**Modulo per la presentazione delle osservazioni per i piani/programmi/progetti sottoposti a procedimenti di valutazione ambientale di competenza statale**

**ID: Codice procedura (ID\_VIP/ID\_MATTM): 12691**

**“Progetto di un impianto eolico denominato “Pitigliano” ubicato nei comuni di Pitigliano (GR) e Sorano (GR) costituito da 20 (venti) aerogeneratori di potenza nominale 7,0 MW per un totale di 140,0 MW con relative opere connesse ed infrastrutture indispensabili”**

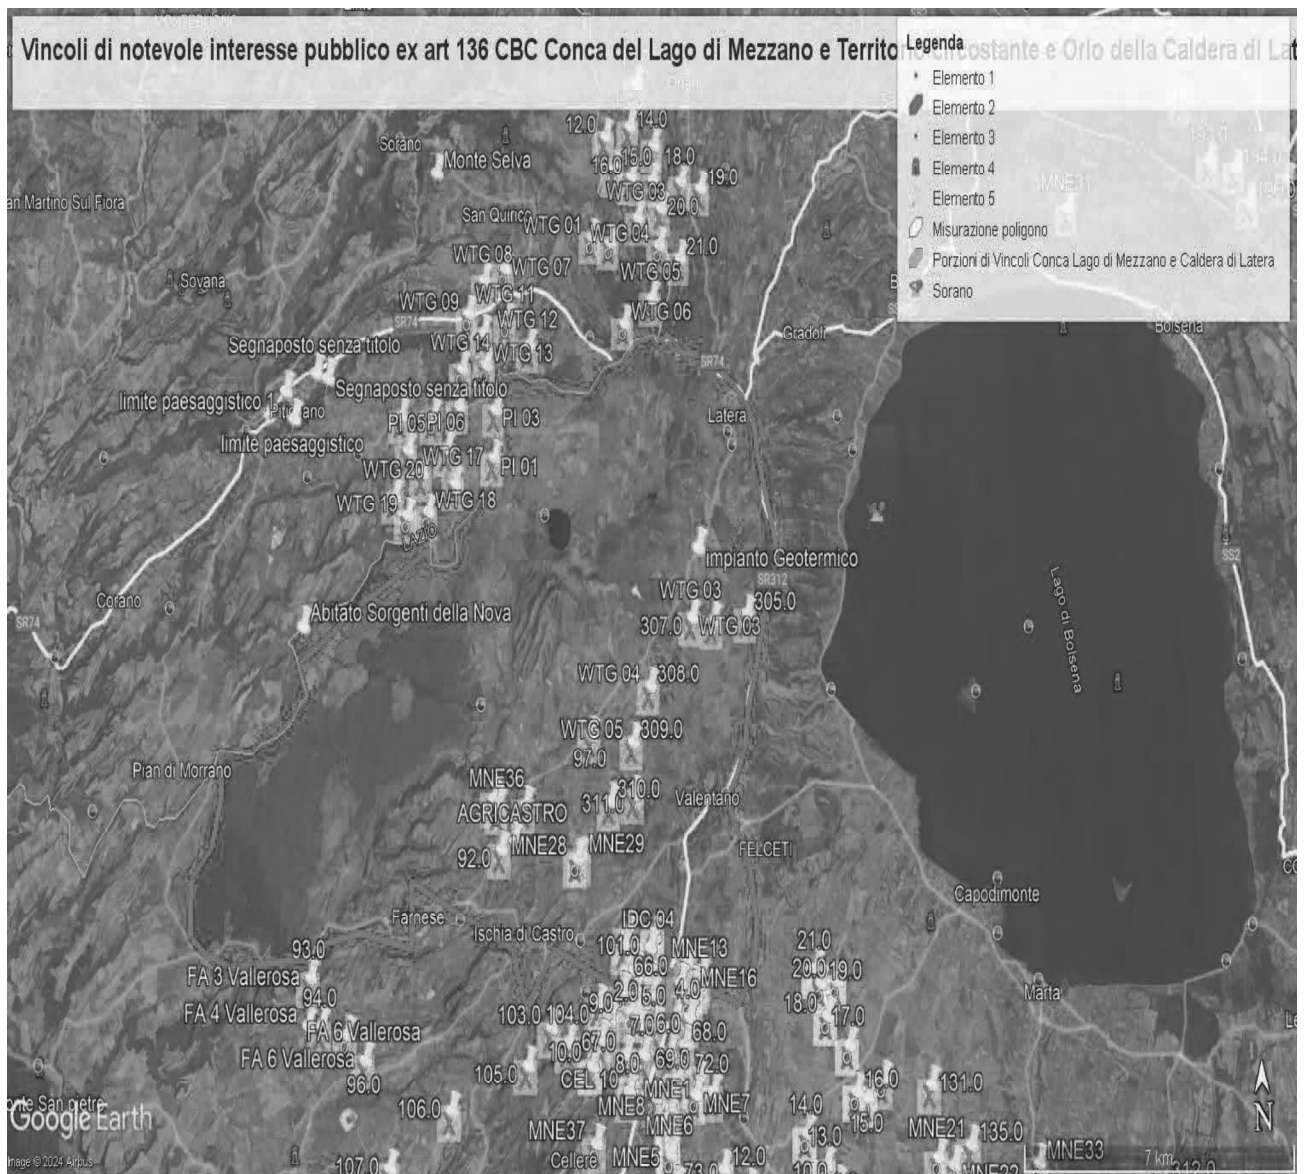
Al contrario si evidenzia che l'impianto eolico industriale citato non solo ricadrebbe con tutti e 20 gli aerogeneratori all'interno delle fasce di rispetto di 3 km di due vincoli paesaggistici di notevole interesse pubblico esistenti nella Regione Lazio e con una parte di essi nel vincolo paesaggistico del Centro abitato di Sorano ( GR) quindi in aree non idonee all'installazione di impianti di energia rinnovabile. Addirittura, alcuni aerogeneratori sarebbero ubicati a poche centinaia di metri dai perimetri dei due vincoli paesaggistici laziali ex art 136 del CBC.

Come è illustrato nell'immagine si ribadisce che l'impianto industriale "Pitigliano" ricade completamente all'interno delle fasce di rispetto dei due vincoli di notevole

**IMMAGINE n. 2** Impianto eolico industriale “Pitigliano” e distanze aerogeneratori dai Vincoli della Conca del Lago di Mezzano...

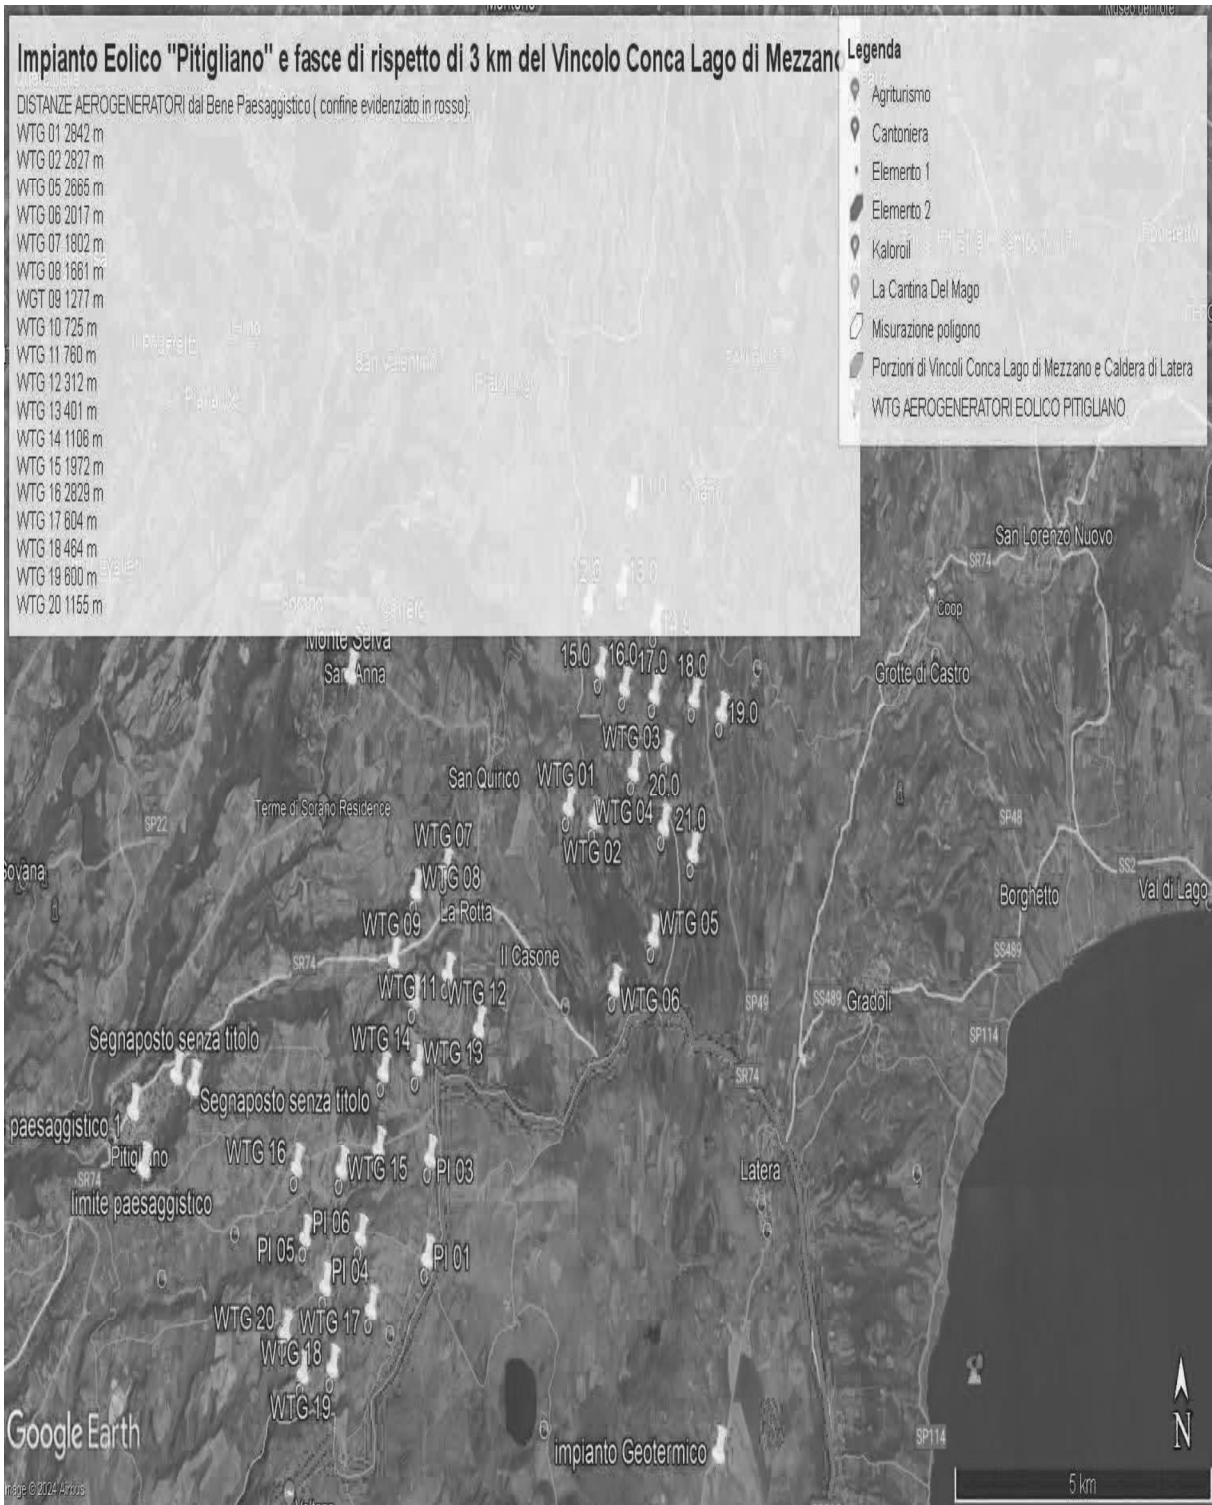
ma nelle sue immediate vicinanze ( a soli 100 metri i primi due aerogeneratori) oltre ad impattare sul territorio e sulle economie di cinque Comuni del Lazio (Farnese, Onano, Latera, Valentano, Grotte di Castro e Gradoli ) si trova nelle fasce di rispetto dei Beni di notevole interesse pubblico come si è evidenziate nelle Osservazioni precedenti e crea degli impatti negativi anche sui beni naturalistici come verrà dettagliato nell'Osservazione relativa alla Vinca. Inoltre, andrebbe a sommarsi al già enorme cumulo di impianti eolici e fotovoltaici e geotermici che creano una elevata criticità ambientale nella provincia di Viterbo e interferiscono anche con il territorio toscano come si può vedere dalle varie immagini dell'Allegato n. 1.
